**MRAe**

**Avis délibéré  
sur le projet de construction d'un parc photovoltaïque  
Mousseaux-lès-Bray (77)**

N° APJIF-2023-059  
du 08/11/2023

Figure 7: Variante d'implantation finale au regard des enjeux écologiques, qui montre l'absence d'installations sur les zones à enjeux forts (source : EIE, p.179)

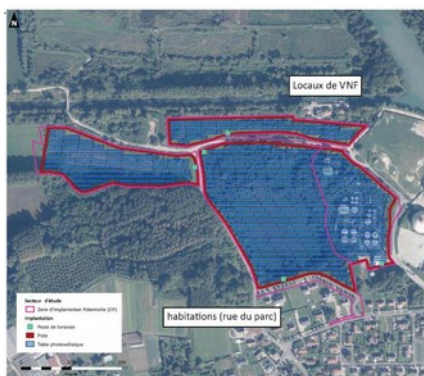
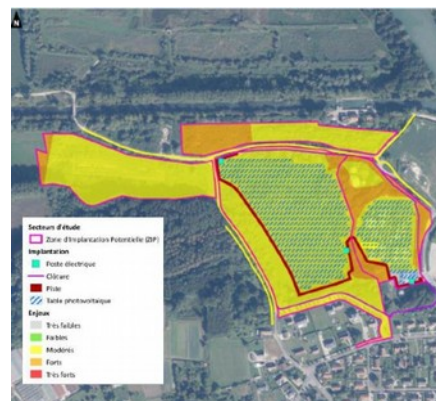
L'Autorité environnementale souligne le travail itératif qui a été mené pour concevoir un projet de moindre impact sur l'environnement. Toutefois, elle estime que cette comparaison entre trois variantes correspond aux étapes d'élaboration du projet et ne répond pas à l'exigence d'examiner des solutions de substitution raisonnables telle que prévue par l'article R.122-5 du code de l'environnement. Pour l'Autorité environnementale, le maître d'ouvrage doit s'attacher à étudier et présenter dans l'étude d'impact des solutions alternatives d'implantation du projet, permettant de démontrer que l'implantation et les caractéristiques du projet retenues représentent les choix de moindre impact environnemental.

**(3) L'Autorité environnementale recommande de présenter des solutions de substitution raisonnables (sites d'implantation alternatifs et caractéristiques du projet envisagés) et de démontrer que les choix retenus pour le projet correspondent à la solution de moindre impact sur l'environnement et la santé humaine.**

Figure 10: Carte de synthèse des enjeux écologiques (source : EIE, p.127)

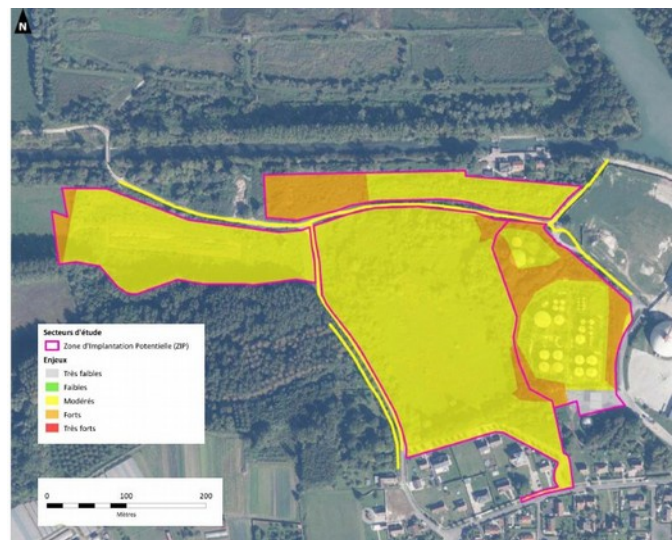
Toutefois, l'Autorité environnementale note que l'étude conclut que « le projet photovoltaïque au sol de Mousseaux-les-Bray ne remet pas significativement en cause le bon accomplissement du cycle biologique des espèces protégées identifiées, les mesures appliquées permettront de limiter l'impact du projet sur ces espèces et leur habitat. Une demande de dérogation au titre de l'article L.411-2 du Code de l'Environnement n'est pas nécessaire » (p. 431). Cette conclusion n'est pas partagée par l'Autorité environnementale qui rappelle que tout comportement interdit par la réglementation relative à la protection des espèces ne peut intervenir que sous couvert d'une dérogation à cette interdiction. Dans le cas présent, les mesures d'évitement et de réduction proposées ne permettent pas d'affirmer que le risque de perturbation ou destruction d'individus est nul. Dès lors qu'il existe un risque caractérisé de contrevenir à la protection stricte de ces espèces, le projet ne peut être autorisé que sous condition de dépôt et d'obtention d'une demande de dérogation.

### (4) L'Autorité environnementale recommande de :

- solliciter une dérogation à la protection des espèces, compte tenu du risque caractérisé de contrevenir à cette protection ;
- prévoir les mesures d'évitement et de réduction nécessaires dans le cadre de cette dérogation et, le cas échéant, de définir des mesures de compensation adaptées.

Figure 12: Carte des mesures d'évitement et de réduction des impacts sur la biodiversité prévues par le projet (source : EIE, p.254)

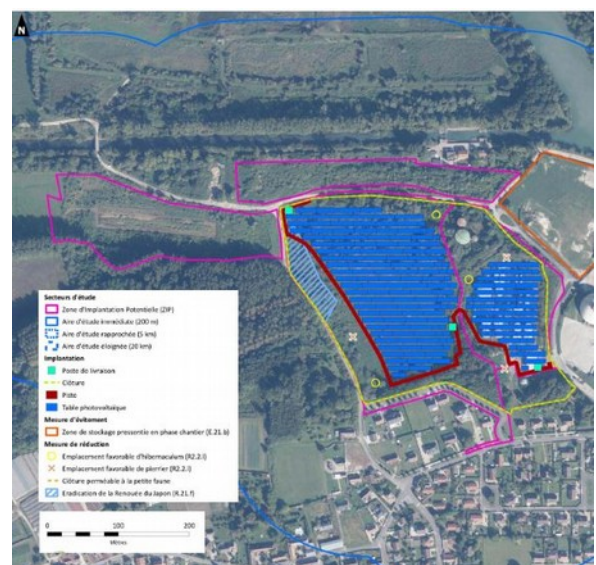
**(6) L'Autorité environnementale recommande de préciser dans l'étude d'impact les emprises des futures bases vie du chantier et des cheminements des engins pour garantir que les travaux n'impacteront pas les zones à enjeux écologiques forts.**

Figure 13: Carte de localisation des zones humides (source : EIE, p. 60)

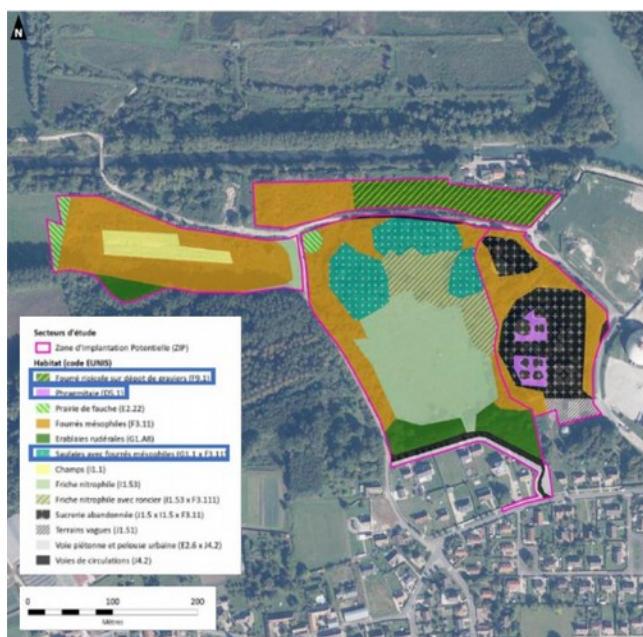
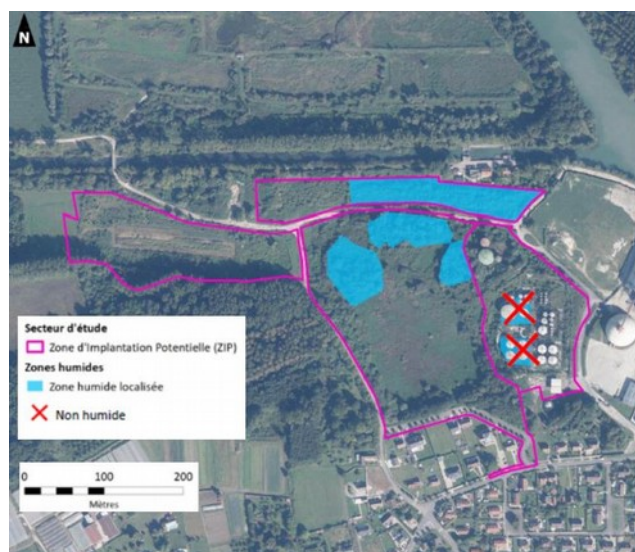
L'Autorité environnementale constate cependant une contradiction dans le dossier, qui indique dans le même temps (EIE, p.19 et 202) qu'une surface de 0,96 ha de zones humides avérées sera impactée par le projet et qu'il devra faire l'objet d'une déclaration « loi sur l'eau<sup>7</sup> », au titre de la rubrique 3.3.1.0, en application des seuils de [l'article R.214-1 du code de l'environnement](#). L'étude écologique, pourtant réalisée par le même bureau d'étude que l'étude d'impact et l'étude zones humides, précise même que « *des mesures de restauration de zones humides (compensation) seront à prévoir dans le cadre du dossier loi sur l'eau associé* » (Annexe 1, p. 122).

Figure 15: Carte de la variante n°2 du projet au regard des zones humides, montrant l'impact de l'emprise du parc sur les saulaies (source : Annexe 1, p.110)

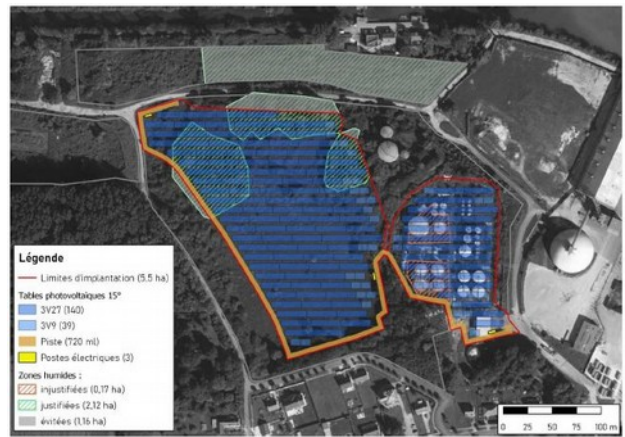
Au regard de l'emprise du projet et des cartes présentées, il semble à l'Autorité environnementale qu'une partie des saulaies soit ainsi directement impactée par la construction du parc photovoltaïque. Pour elle, le propos relatif aux zones humides doit être clarifié et la caractérisation de ces habitats (les saulaies) doit être approfondie pour confirmer ou non leur classement comme zones humides fonctionnelles au titre de l'arrêté du 24 juin 2008. En fonction des résultats de ces études complémentaires, des mesures d'évitement, de réduction, ainsi qu'en dernier recours de compensation devront être définies et mises en œuvre par le maître d'ouvrage. Si le caractère humide de ces zones est avéré, un dossier loi sur l'eau devra également être révisé, comme mentionné par le dossier.

### (7) L'Autorité environnementale recommande :

- d'approfondir la caractérisation des zones humides présentes sur le site, pour confirmer ou infirmer leur classement en tant que zones humides au sens de l'arrêté du 24 juin 2008 ;
- sur la base de ces résultats complémentaires, de définir et mettre en œuvre des mesures d'évitement, de réduction, et à défaut de compensation, des impacts du projet sur les zones humides ;
- d'actualiser l'étude d'impact, en clarifiant le propos sur l'enjeu relatif aux zones humides.
